## U w a g i

dotyczące projektu nowelizacji  
rozporządzenia Ministra Budownictwa z dnia...  
zmieniającego rozporządzenie  
w sprawie warunków technicznych,  
jakim powinny odpowiadać budynki i ich usytuowanie

Niniejsze uwagi dotyczą projektu nowelizacji rozesłanego przez Ministerstwo Budownictwa, Departament Regulacji Rynku Budowlanego i Procesu Inwestycyjnego, pismem BB1-020-1/07 z dnia 2007-01-10, a w szczególności dotyczą rozdziału 8 *Instalacja elektryczna*.

Rys. 1. Połączenia wyrównawcze miejscowe (linie przerywane) w łazience z rurociągami metalowymi (według przepisów brytyjskich)

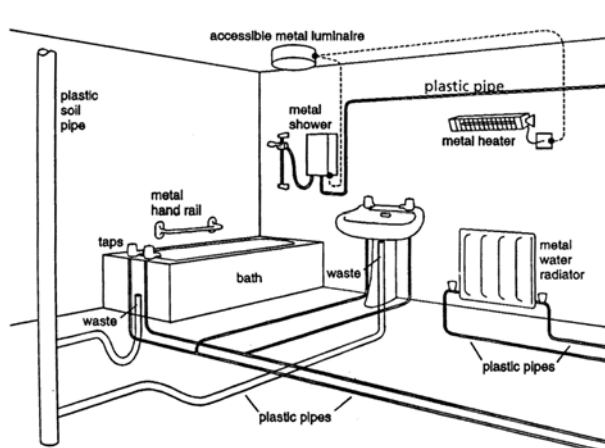
**Po drugie:** Kwestionowany §183.1a podtrzymuje poprzedni niedorzeczny pomysł Centralnego Kolegium Sekcji Instalacji i Urządzeń Elektrycznych SEP obejmowania połączeniami wyrównawczymi miejscowymi metalowej armatury na rurociągach z materiałów izolacyjnych. Takiego wymagania nie ma w żadnych normach międzynarodowych (IEC), regionalnych (EN) ani normach własnych innych krajów (VDE, NF, BS), bo takie połączenia nie dają żadnych korzyści, przeciwnie mogą być niebezpieczne, bo wprowadzają potencjał ziemi (gorzej: małoporowe połączenie z ziemią) tam, gdzie go nie byłoby bez tych połączeń. Następstwem byłoby trwałe nadanie potencjału ziemi częściom przewodzącym obcym, które same nie są w stanie wprowadzać obcego potencjału, co jest równoznaczne z wprowadzeniem bądź nasileniem czynnika BC (styczność ludzi z potencjałem ziemi) i oznacza zwiększenie zagrożenia porażeniem.

Norma niemiecka DIN VDE 0100-701:2002 nie traktuje jako części przewodzącej obcej i nie wymaga obejmowania połączeniami wyrównawczymi nawet tak dużego obiektu, jak metalowa wanna, która nie jest nieuchronnie uziemiona poprzez przyłączone do niej przewodzące rurociągi lub poprzez

metalowe konstrukcje budowlane. Podobnie formułują to normy i przepisy francuskie, a także norma brytyjska BS 7671, z której pochodzą poniższe rysunki 1 i 2.

Rys. 3. Zabronione i wymagane usytuowanie rozdzielnic mieszkaniowej

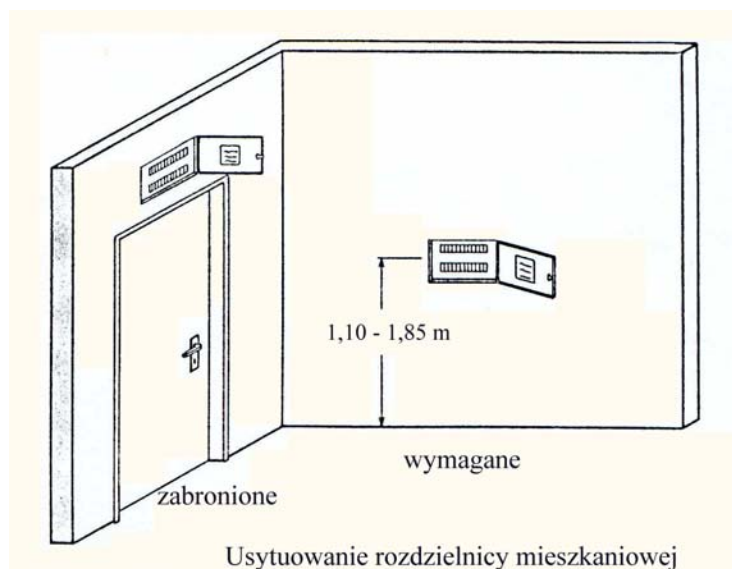
W § 188 należy dodać ustęp 3 o treści:

3. *Rozdzielnica mieszkaniowa powinna być tak usytuowana, aby środek jej wysokości znajdował się od 1,10 do 1,85 m nad powierzchnią posadzki.*

Identyczne wymaganie znajduje się w normie DIN 18015, przy czym zwracam uwagę, że jest to norma DIN, adresowana do inżynierów wszelkich specjalności, a nie norma DIN VDE dla elektryków. Wprawdzie jest na ten temat wzmianka w „Wytycznych wymiarowania i wyposażenia instalacji” załączonych do normy N SEP-E-002, ale jest ona nieprecyzyjna (nie określa od jakiego punktu rozdzielnic należy mierzyć tę wysokość) i ma formę zalecenia. Wzmianka ta jest masowo lekceważona przez deweloperów, którzy wymuszają na projektantach instalacji elektrycznych umieszczanie rozdzielnic mieszkaniowych nad drzwiami (rys. 3), co staje się utrapieniem lokatorów, zwłaszcza osób starszych i/lub niepełnosprawnych. Najwyższy czas ukrócić takie praktyki i wprowadzić jednoznaczne wymagania.
